URSUS

Informator nr 3–4 (172–173) Czerwiec 1987 r.

Ursus 912, 914, 1012, 1014, 1222, 1224 i 1614

Mechanizm zwrotniczy — drążki kierownicze

RYS. 1. Tylny most — zwolnice; oznaczenia na rysunku odpowiadają oznaczeniom w tablicy 27/1

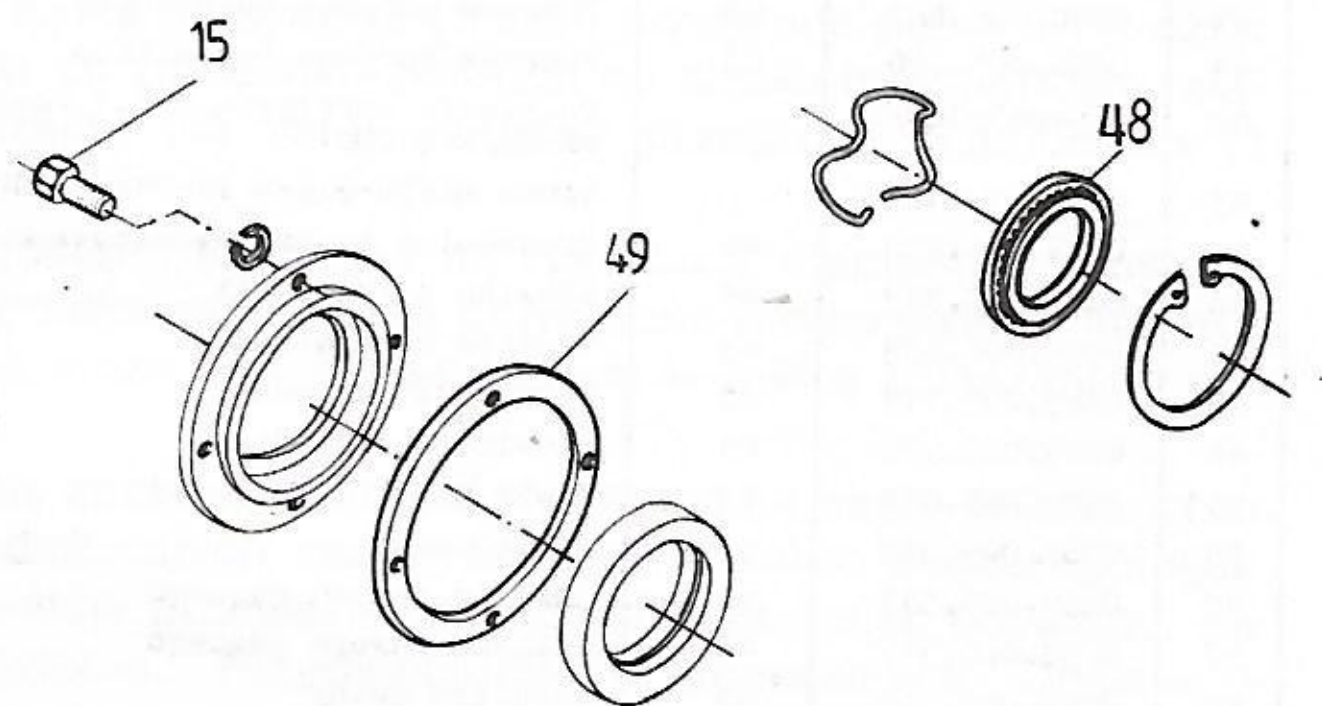
W suplemencie, wydanie 1985 r., do katalogu części kołowego ciągnika rolniczego Ursus C-330, wydanie 1979 r., w tablicy 27/1, zespół 0043/21-800/0 — tylny most — zwolnice (rys. 1), wprowadza się śrubę z łbem sześciokątnym, poz. 15, zamiast śruby gniazdowej, w celu ułatwienia montażu. Jednocześnie do tej tablicy wprowadza się uszczelkę, nr katalogowy 0050/52-802/0, poz. 49, która została pominięta w tej tablicy.

Zamiast podkładki uszczelniającej o nr katalogowym 0050/72-133/0, poz. 39, wprowadza się pierścień uszczelniający, nr katalogowy 0054/61-251/2.

Wprowadza się pozycję 48, o nr katalogowym 0043/21-806/0, w miejsce pozycji 28, nr katalogowy 0050/42-831/0, i pozycji 29, nr katalogowy 0050/21-810/0, gdyż części te są spawane i nie mogą być oddzielnie zamawiane na części zamienne.

RYS. 1. Głowica cylindrów — pokrywa głowicy; oznaczenia na rysunku odpowiadają oznaczeniom w tablicy 4

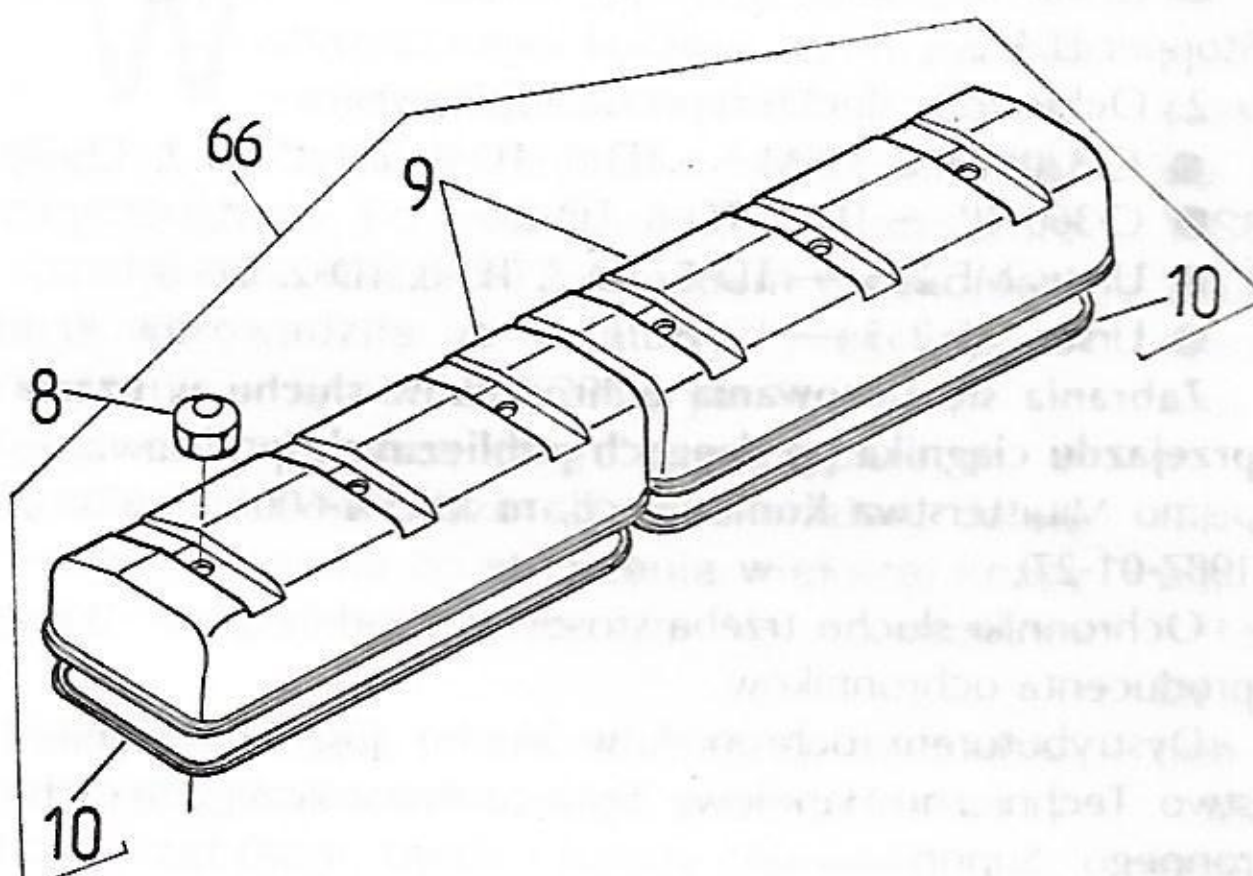
W ciągnikach Ursus zmieniono zawory ssące i gniazda zaworów ssących (rys. 1 i 2). Aktualnie montowane gniazda i zawory ssące o kącie 120° nie są zamienne z poprzednio montowanymi o kącie 90°. Pod wewnętrzną sprężynę zaworów wprowadzono talerzyk dolny, poz. 65. Wprowadzono również na części zamienne pokrywę głowicy łącznie z uszczelką, poz. 66. Natomiast w uszczelkach pod głowicę, poz. 37, dla ciągników Ursus 912, 914, 1222 i 1224 zmieniono materiał lamówki obrzeża wycięcia pod tłok; dla pozostałych ciągników, tj. Ursus 1012, 1014 i 1614, uszczelki pod głowicę pozostają bez zmian i są takie same, jak poprzednio.

W celu uaktualnienia katalogu zamieszczamy zmiany, jakie trzeba nanieść w tablicy 4 — głowica cylindrów, katalogu części kołowych ciągników rolniczych Ursus 912, 914, 1012, 1014, 1222, 1224 i 1614, wydanie 1984 r.
